Progetto per la realizzazione di impianto eolico denominato "Poggio alle Pancole" Comune di Lajatico (PI).  
Codice della procedura 7874 data di avvio 4-1-2022.

**Progetto per la realizzazione di un impianto eolico, denominato "Poggio alle Pancole", costituito da n. 7 aerogeneratori, per una potenza complessiva pari a 42 MW, e delle rispettive opere di connessione alla RTN, da realizzarsi nel Comune di Lajatico (PI). Cod procedura 7874**

**OSSERVAZIONI – ALLEGATO 3**

Estratto tavola 20V036\_L\_Visibilita\_Lajatico\_beni\_A1\_DEF.pdf

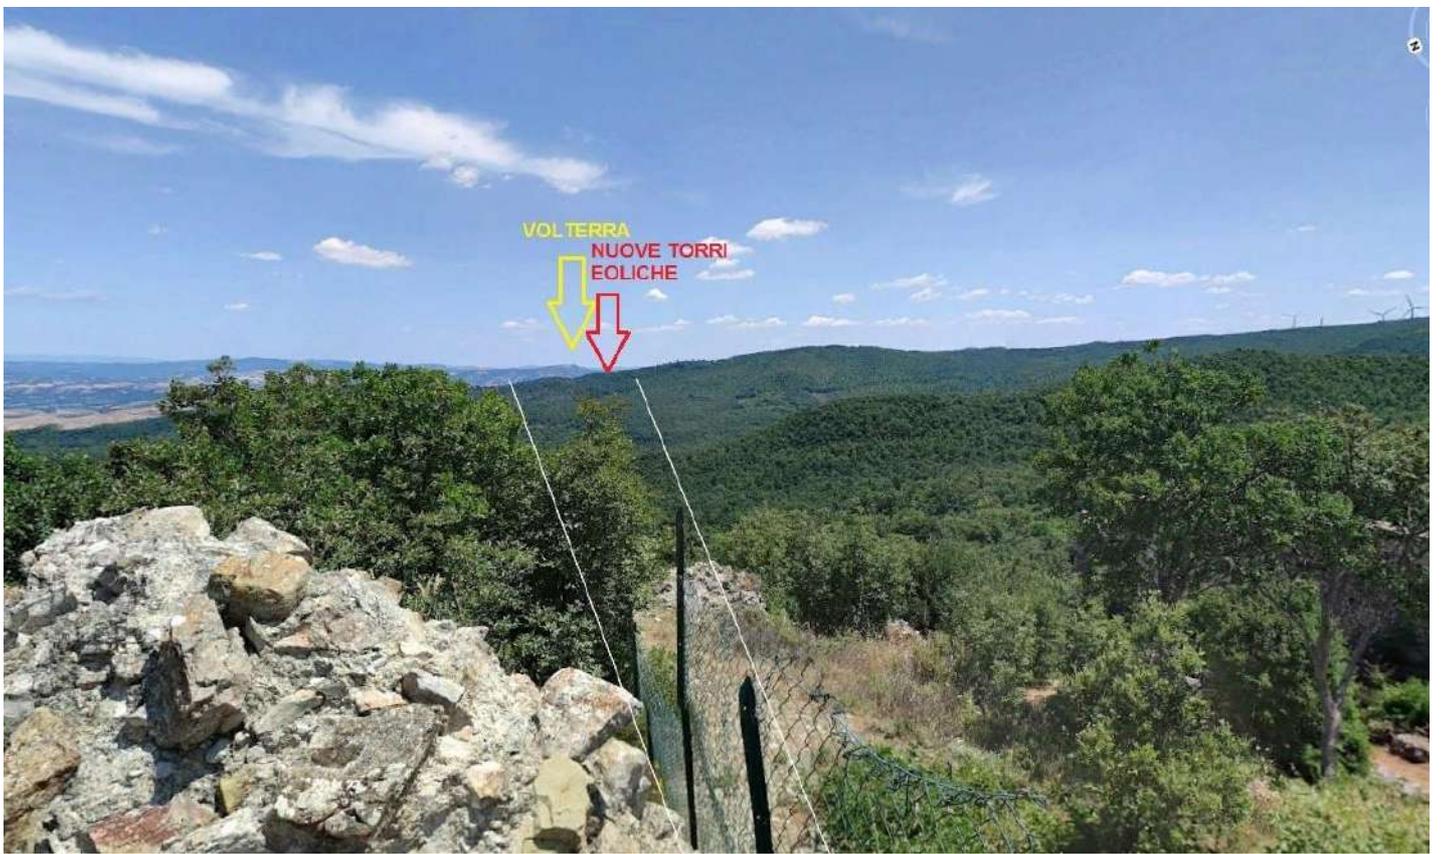
Il progetto del nuovo parco eolico invece è posto proprio lungo la direttrice Rocca di Pietracassia – Volterra, e le prime torri eoliche sono site ad una distanza molto ridotta dalla Rocca (meno di 2 chilometri). La realizzazione del Parco potrebbe perciò distruggere per sempre la più importante direttrice visiva storica che ancora possiamo apprezzare, con grave, insipiente e irreparabile danno al paesaggio, alla storia e alla cultura del territorio.

*Vista dalla Rocca di Pietracassia verso Volterra – il nuovo parco eolico andrebbe ad impattare proprio sulla direttrice, e posto a meno di 2 chilometri, impedirebbe la vista di Volterra dalla Rocca; il parco eolico esistente, visibile sulla destra, è posto tra 4 e 6 chilometri, ed è èarzialemente nascosto da un colle più alto.*

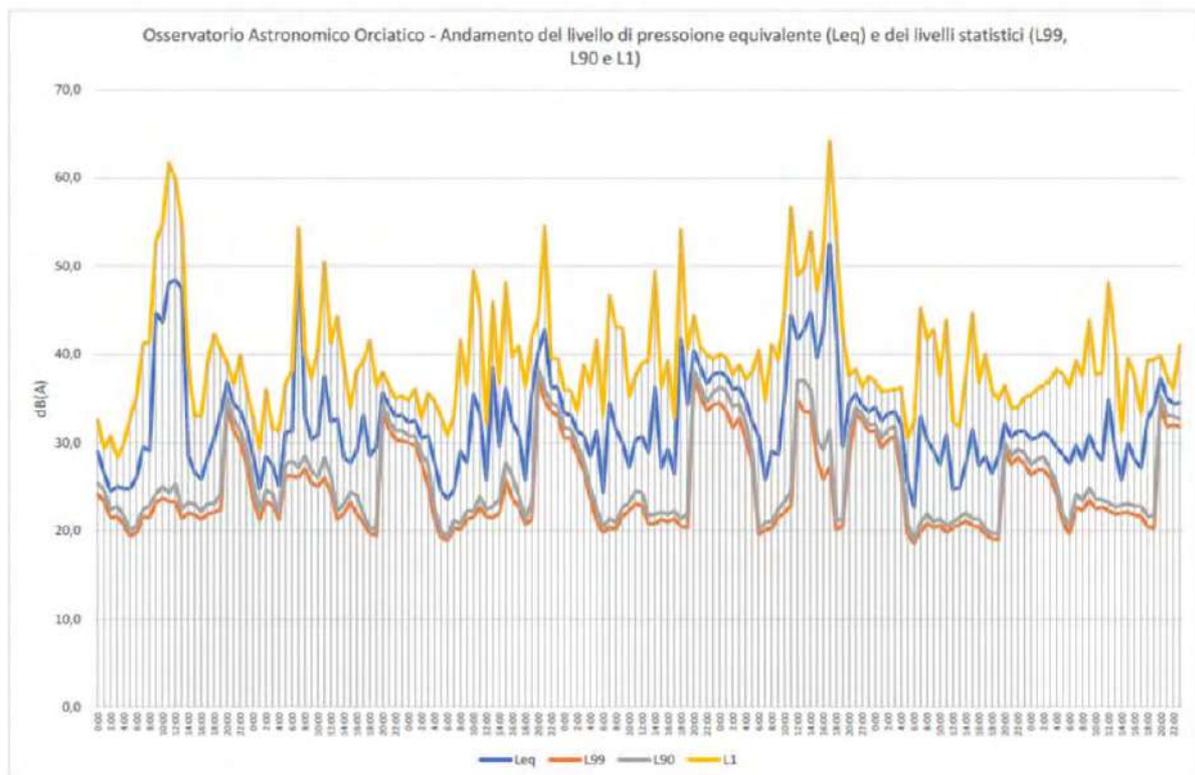
Se ne deduce che ipotizzando un abbattimento delle pareti inferiore a quello della valutazione e conforme alle stime riportate il criterio differenziale a finestre aperte si applica e SI SUPERA, sempre con riferimento ai bassi livelli di rumorosità registrati e che sono caratteristici della zona.

di pressione istantanea L1 si aggirano intorno ai 63 e 65 dB(A) o comunque superiori a 50 dB(A) e questo per periodi di 4 e 9 ore, quindi per buona parte della giornata.
